oggetto: [ID_VIP: 4736] VENOSA (PZ) – MASCHITO (PZ): Impianto per la produzione di energia elettrica da fonte eolica denominato “Venusia”, costituito da 10 aerogeneratori ciascuno di potenza pari a 4,5 MW, per una potenza complessiva di 45 MW, localizzato nei comuni di Venosa (PZ) e Maschito (PZ) e con parte delle opere di connessione elettrica localizzate nei comuni di Rapolla (PZ) e Melfi (PZ).

Richiedenti: Soc. E.ON Climate & Renewables Italia S.r.l.

Parere tecnico istruttorio della Direzione generale Archeologia, belle arti e paesaggio (ABAP).

Figura 1: Inquadramento del Parco su area vasta

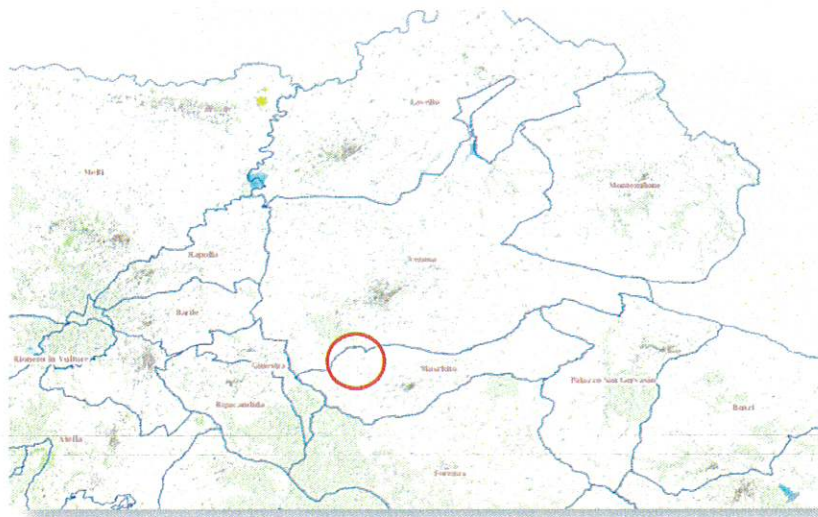
VALUTATO in particolare che l’ambito territoriale di riferimento è fortemente caratterizzato dalla presenza di importanti beni quali il *Castello di Venosa* e la rete delle masserie con i quali l’impianto di progetto andrebbe ad interferire in maniera decisa;

VALUTATO, inoltre, che le turbine di progetto, oltre a risultare in stretta correlazione visiva con il *Castello di Venosa*, sarebbero limitrofe ai parchi eolici già in esercizio e ricadenti nella loro totalità all’interno dell’*Ager Venusinus*, e che, se realizzate, determinerebbero un evidente incremento dell’impatto paesaggistico sull’area circostante il bene monumentale, come ampiamente documentato dall’analisi dei fotoinserti di progetto;
